根固工の設計が適切でなかったなどのもの

(11件 不当と認める国庫補助金 150,036,104円)

(参考図)

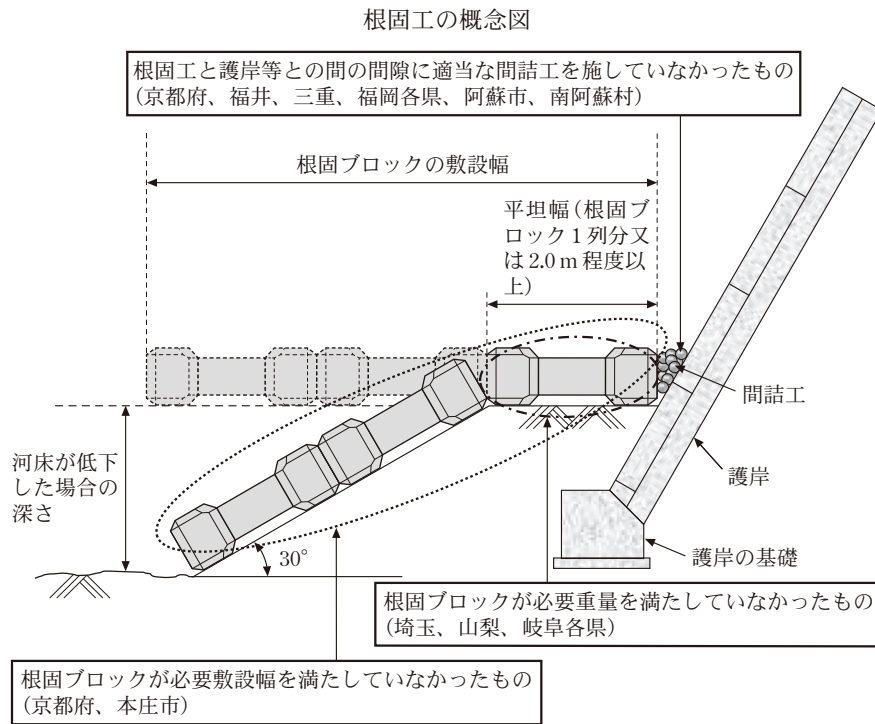
このため、本件根固工は、敷設された根固ブロックが必要重量や必要敷設幅を満たしていなかったことや、適当な間詰工を施していなかったことから、河床の洗掘が進行すると護岸等に損傷が生ずるおそれがある状況となっていた(参考図参照)。

しかし、本件根固工の場合、大型ブロック積護岸の表面には傾斜がついているため、根固工と大型ブロック積護岸との間に間隙(最大で幅 29cm)が生ずることとなるのに、同市は、間詰工の必要性について検討することなく、間詰工を施すこととしていなかった。
